Wniosek o wyjaśnienie Specyfikacji Istotnych Warunków Zamówienia

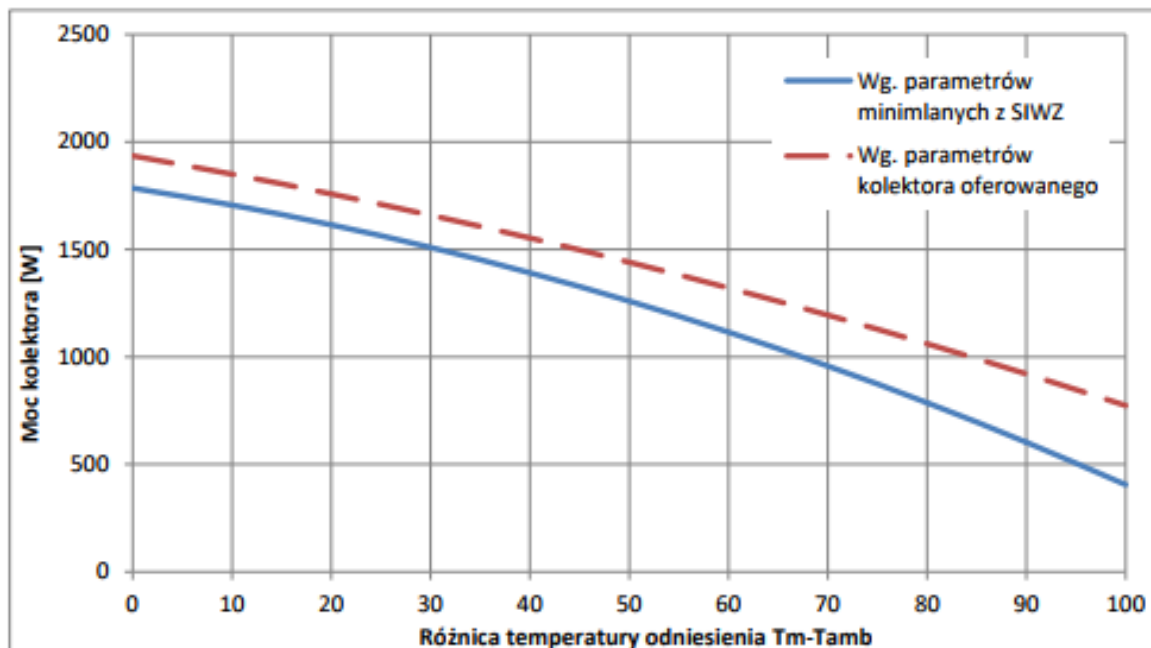
1. W opisie przedmiotu zamówienia Zamawiający podał jako minimalne parametry kolektora słonecznego :

- powierzchnia czynna / absorbera: nie mniej niż 2,19 m²,
- sprawność optyczna do powierzchni czynnej: nie mniej niż 81,5%,
- współczynnika strat a_1 do powierzchni czynnej: nie więcej niż 3,3 W/(m²K),
- współczynnika strat a_2 do powierzchni czynnej: nie więcej niż 0,03 W/(m²K²).

Na podstawie powyższych parametrów wskazanych przez Zamawiającego, obliczone wartości mocy w poszczególnych punktach różnicy temperatury dT oraz przy natężeniu promieniowania $G = 1000 \text{ W/m}^2$ wynoszą odpowiednio:

- 1785 W (dla $dT = 0\text{K}$ i $G = 1000 \text{ W/m}^2$)
- 1706 W (dla $dT = 10\text{K}$ i $G = 1000 \text{ W/m}^2$)
- 1509 W (dla $dT = 30\text{K}$ i $G = 1000 \text{ W/m}^2$)
- 1259 W (dla $dT = 50\text{K}$ i $G = 1000 \text{ W/m}^2$)
- 957 W (dla $dT = 70\text{K}$ i $G = 1000 \text{ W/m}^2$)

Kolektor oferowany:

- **1922 W (dla $dT = 0\text{K}$ i $G = 1000 \text{ W/m}^2$)**
- 1838 W (dla $dT = 10\text{K}$ i $G = 1000 \text{ W/m}^2$)
- 1648 W (dla $dT = 30\text{K}$ i $G = 1000 \text{ W/m}^2$)
- 1431 W (dla $dT = 50\text{K}$ i $G = 1000 \text{ W/m}^2$)
- 1187 W (dla $dT = 70\text{K}$ i $G = 1000 \text{ W/m}^2$)

Dla każdego kolektora słonecznego w dostępnych publicznie wynikach badań w ramach certyfikacji Solar Keymark, prezentowane są obliczone moce zawsze dla takich samych charakterystycznych warunków odniesienia, co także dla osób mniej zorientowanych umożliwia proste, jednoznaczne i bezpośrednie porównywanie mocy kolektorów, a w przypadku przedmiotowego postępowania ocenę spełnienia wymaganych parametrów minimalnych. Jednocześnie zamawiający nie będzie ograniczał konkurencji, poprzez niedopuszczenie do zastosowania produktów o wyższej wydajności, co łatwo robić wprowadzając wiele szczegółowych parametrów, jak jest to zrobione w obecnej specyfikacji, na przykład w postaci współczynników strat. Parametry te osobno nie wskazują na wydajność cieplną kolektora słonecznego, a dopiero wyliczona na ich

podstawie moc dla różnych warunków pracy pozwala na dokonanie obiektywnego porównania oferowanych kolektorów. Obecny opis przedmiotu zamówienia nie dopuszcza do zastosowania oferowanego przez nas lepszego kolektora, o wyższej wydajności cieplnej w każdych warunkach pracy, co zostało zaprezentowane na poniższym wykresie:

Prosimy o dopuszczenie do zastosowania w zakresie równoważności przyjętych rozwiązań kolektora słonecznego o wyższym niż dopuszczony w opisie przedmiotu zamówienia współczynniku strat nieliniowych $a_1 = 3,573 \text{ W}/(\text{m}^2\text{K}^2)$, oraz spełniającego pozostałe kryteria i posiadającego wyższą moc.

ODP 1:

Zamawiający informuje, iż podtrzymuje zapisy w SiWZ. Liniowy współczynnik przenikania ciepła α_1 odnosi się do konwekcyjnych strat ciepła z kolektora słonecznego. Strata ciepła z kolektora na drodze konwekcji zależna jest między innymi od warunków zewnętrznych jakie panują wokół kolektora słonecznego. W tym zakresie w dużym stopniu konwekcyjne straty ciepła wynikają z prędkości powietrza omywającego kolektor słoneczny. Im wyższa prędkość powietrza tym wyższe straty ciepła czego badania laboratoryjne nie odzwierciedlają.
